JB 040-2025-c

Ref.: LICITAÇÃO ELETRÔNICA Nº 02/2025

OBJETO: Contratação do serviço de reparo estrutural do píer petroleiro do Porto de Fortaleza/CE – Etapa 2.

Imagem 01: Distância estimada do canteiro de obras até o atracadouro, ponto mais distante da obra.

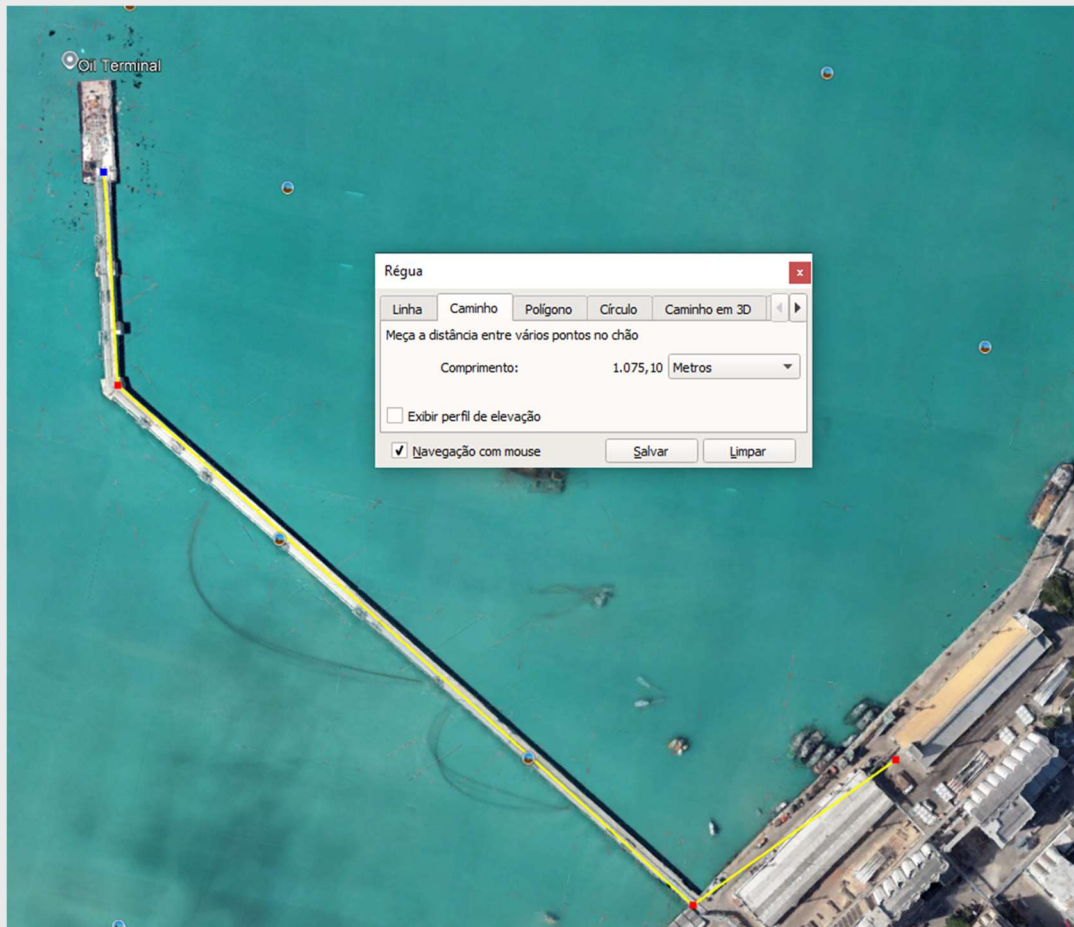
Em virtude da grande extensão do píer tratado, e somada à distância em que se localiza o canteiro em relação ao início do píer (aproximadamente 200 metros, conforme apurado com equipe técnica em vistoria), é possível identificar que se faz imprescindível a inclusão de custos referentes ao tombamento e transporte horizontal dos materiais a serem utilizados, assim como da remoção dos entulhos provenientes dos serviços de recuperação estrutural das frentes de serviço até o canteiro, a qual deverá ser inicialmente depositado para posterior remoção final.

Este serviço, quando levado em consideração o volume de material a ser empregado na obra, mostra-se primordial, e a ausência do mesmo implica em um impacto significativo no orçamento, visto que a produtividade é extremamente afetada. Desta forma, entendemos que a planilha orçamentária deverá ser revista, para que se incluam os serviços supracitados.

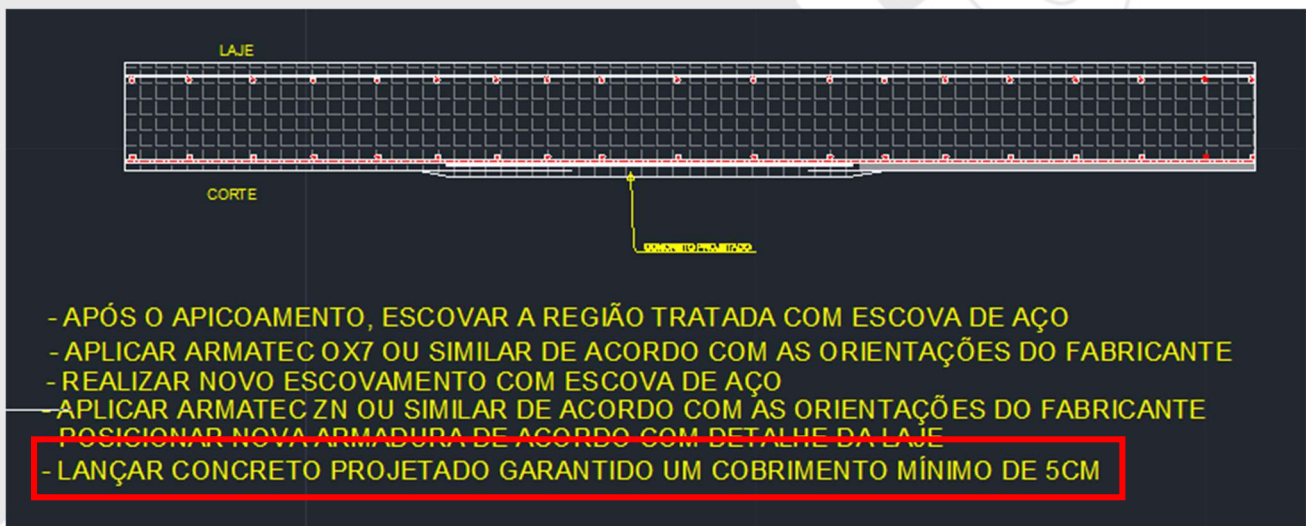
Em análise aos projetos e à planilha, observa-se uma incoerência razoável quanto ao quantitativo de demolição de concreto armado, que será executado para a demolição dos vãos 43 e 46, com posterior substituição das peças demolidas.

Tomando como base as formas das peças pré-moldadas, através de consulta ao projeto, e considerando a demolição das longarinas, lajes, e trecho das transversinas, nas quantidades corretas dos vãos 43 e 46, obtém-se um quantitativo de aproximadamente 90,00m³ de demolição de concreto armado. No entanto, a planilha orçamentária contempla um quantitativo de 606,70m³, quantitativo mais de 6 vezes maior que o resultado obtido.

Diante disto, questionamos se há outros trechos previstos de demolição de concreto armado, se há mais vãos previstos para serem substituídos, ou qual a solução adotada que justifique o quantitativo supracitado, ou que este respeitado órgão apresente a memória de cálculo do referido item.
